**Forum mondial de l'harmonisation  
des Règlements concernant les véhicules****187<sup>e</sup> session**

**Accord de 1958 : Propositions, en suspens, d'amendements  
aux Règlements ONU existants, soumises par le GRE et le GRSG****Proposition de complément 16 à la série 05 d'amendements  
au Règlement ONU n° 48 (Installation des dispositifs  
d'éclairage et de signalisation lumineuse)****Communication du Groupe de travail de l'éclairage et de la signalisation  
lumineuse\***

Annexe 4, lire :

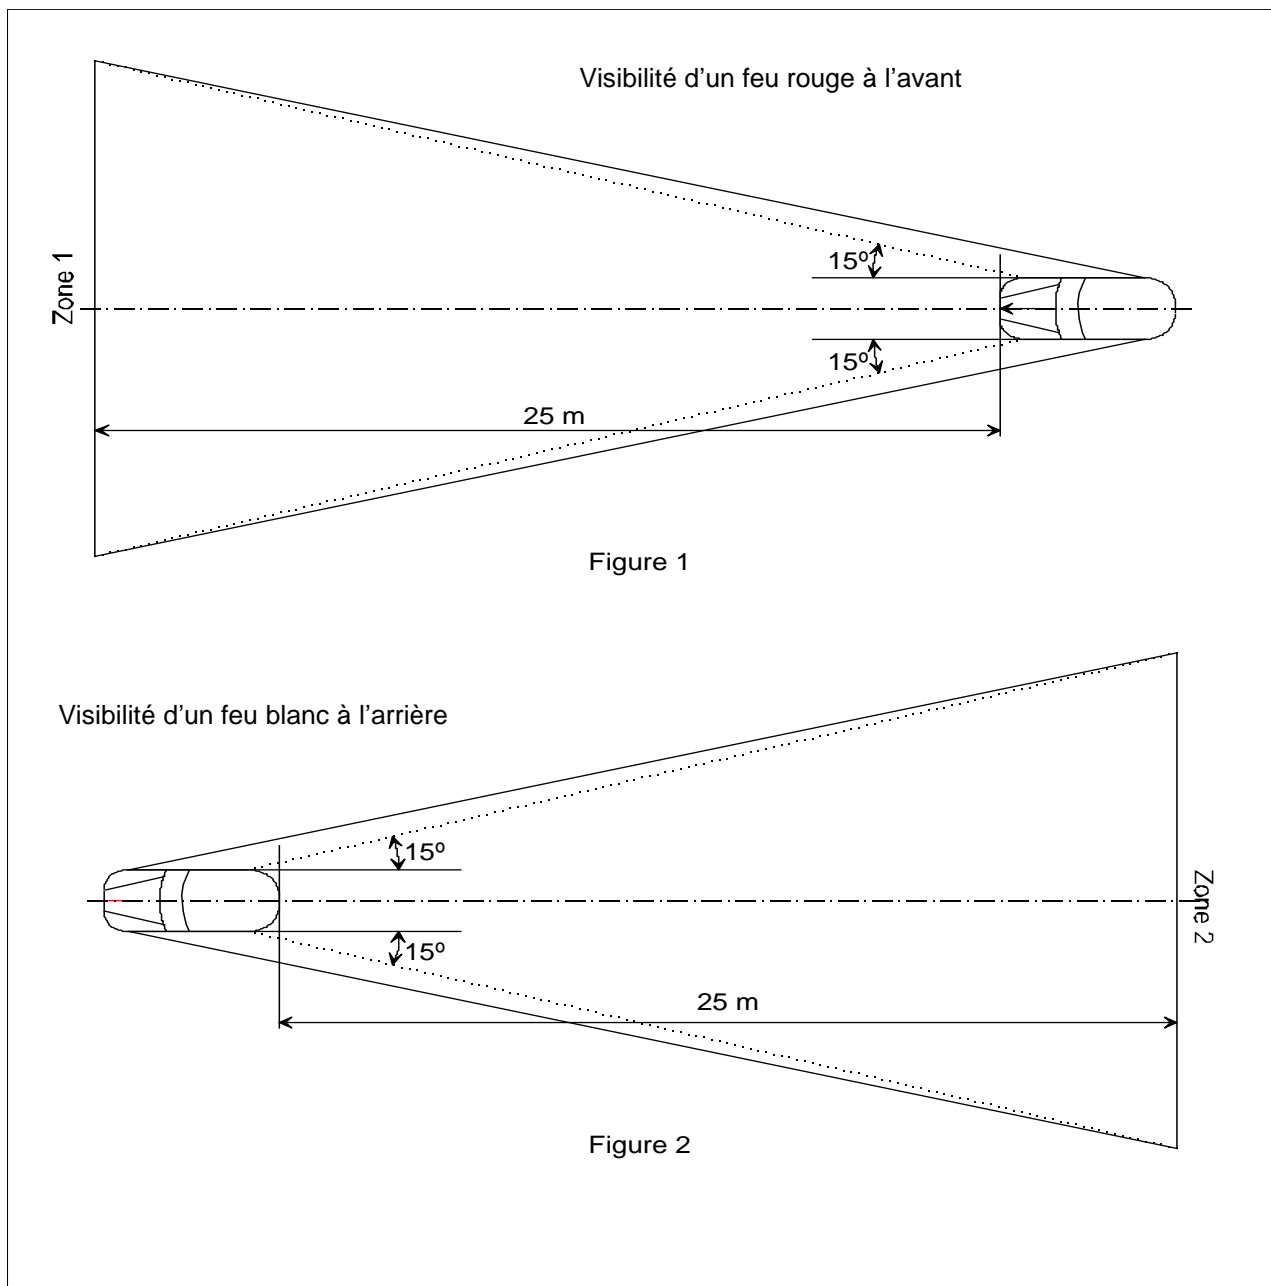
Dans leurs plans respectifs, les zones 1 et 2 explorées par l'œil de l'observateur sont délimitées :

- En hauteur, par deux plans horizontaux respectivement situés à 1 m et 2,2 m au-dessus du sol ;
  - En largeur, par deux plans verticaux formant respectivement vers l'avant et vers l'arrière un angle de 15° vers l'extérieur par rapport au plan médian longitudinal du véhicule et passant par le ou les points de contact des plans verticaux parallèles au plan médian longitudinal du véhicule et délimitant la largeur hors tout du véhicule ; s'il y a plusieurs points de contact, le plus en avant correspond au plan avant et le plus en arrière au plan arrière. ».
-
